令和2年5月18日  
四国電力株式会社

## 伊方発電所における使用済燃料乾式貯蔵施設の設置に係る 原子炉設置変更許可申請の補正について

乾式キャスク定置方法の変更について

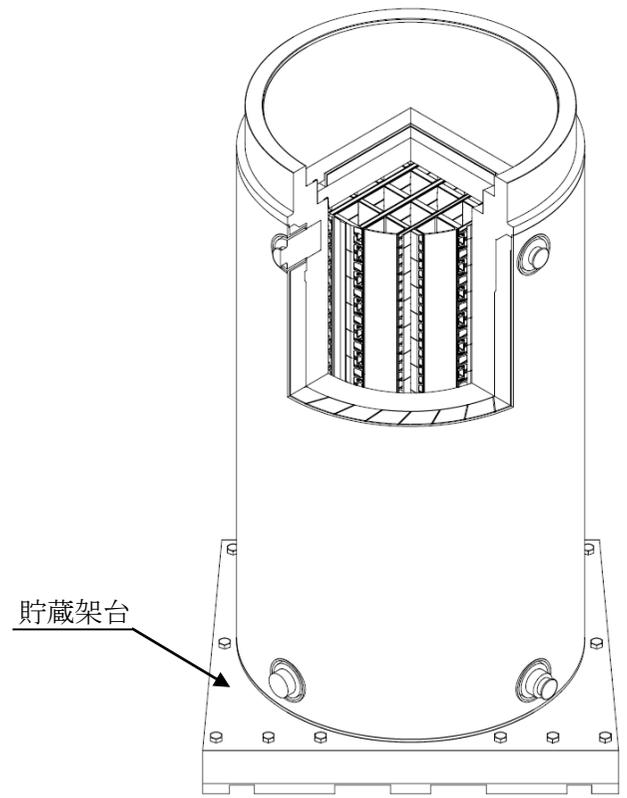
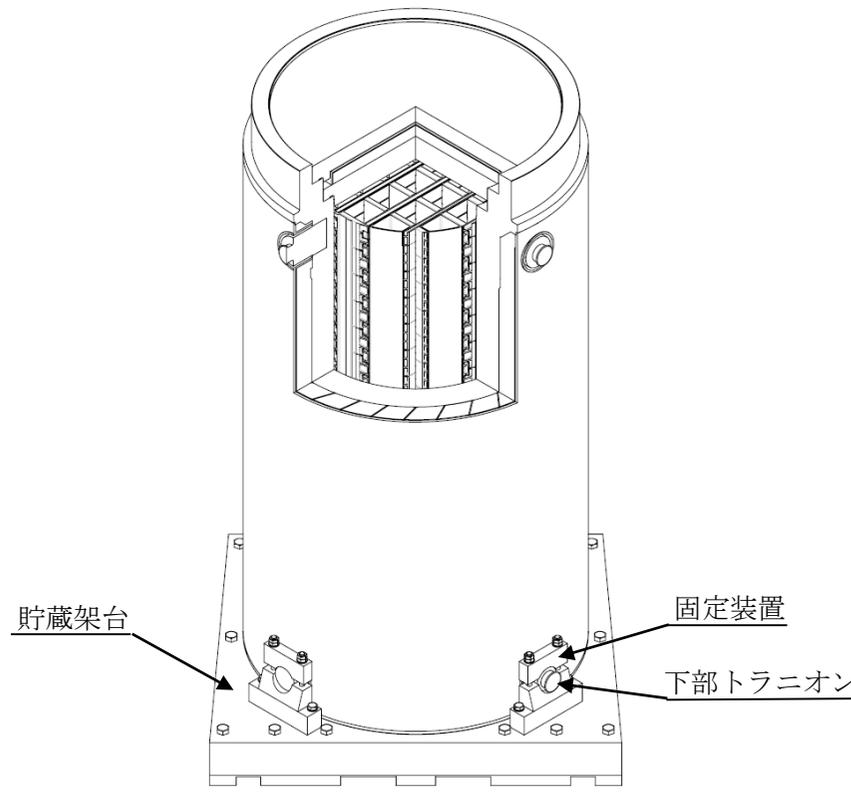
- ・乾式キャスク定置方法の変更<sup>※2</sup>（カップホルダ方式→トラニオン固定方式）

カップホルダ方式（変更前）	トラニオン固定方式（変更後）
 <p>貯蔵架台</p>	 <p>貯蔵架台</p> <p>固定装置</p> <p>下部トラニオン</p>
<p>貯蔵架台に乾式キャスク底部と嵌め合う凹部を設けることで、固定せず乾式キャスクが転倒しない構造</p>	<p>乾式キャスクの下部トラニオンと貯蔵架台を固定装置で固定（4箇所）する構造</p>
